改善箇所説明図

シリンダヘッドガスケット

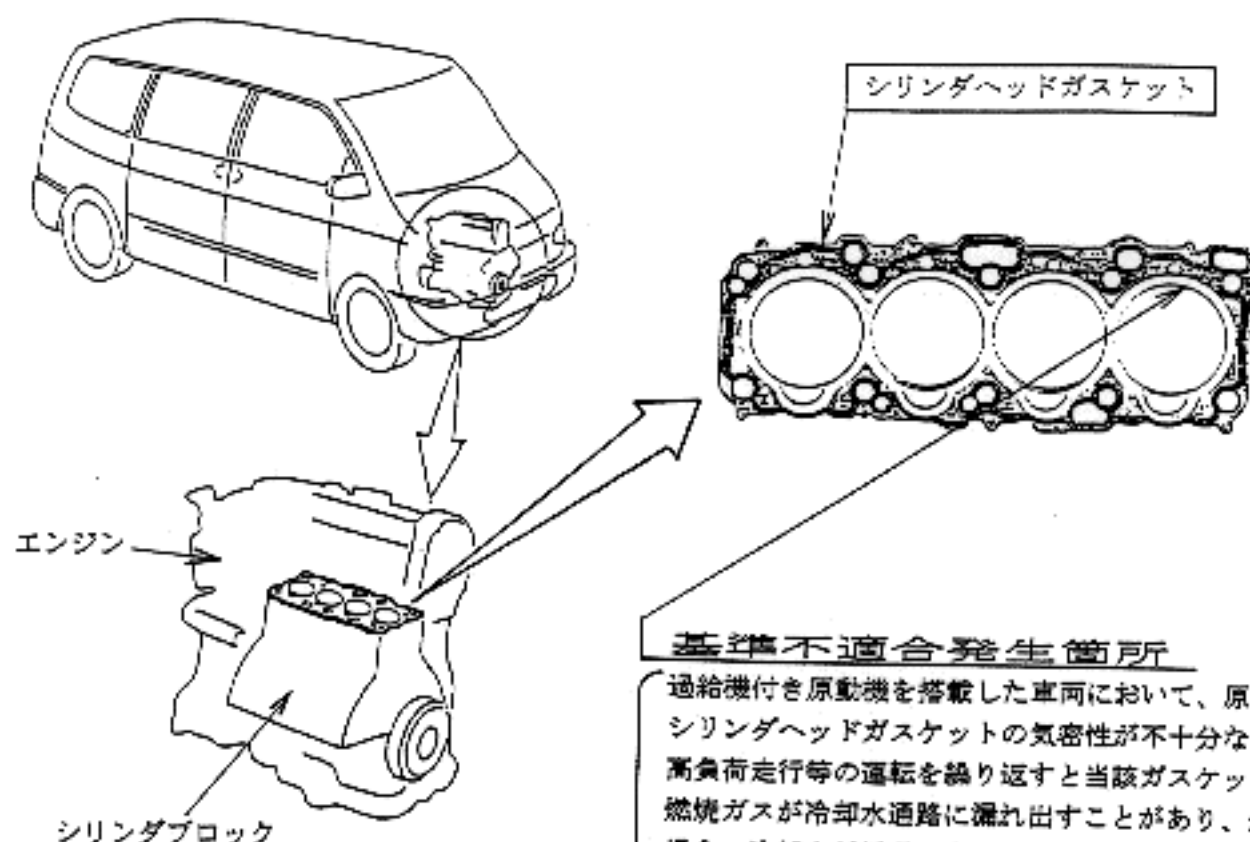
基準不適合発生箇所

過給機付き原動機を搭載した車両において、原動機のシリンダヘッドガスケットの気密性が不十分のため、高負荷走行等の運転を繰り返すと当該ガスケットから燃焼ガスが冷却水通路に漏れ出すことがあり、最悪の場合、冷却水が循環不良となってオーバーヒートに至るおそれがある。

改善前

ゴムコーティング（周囲のみ）

改善後

ゴムコーティング（範囲拡大）

改善の内容

全車両、当該シリンダヘッドガスケットを対策品と交換する。

識別：白色のペイントをモデルナンバープレートの上部に塗布する。
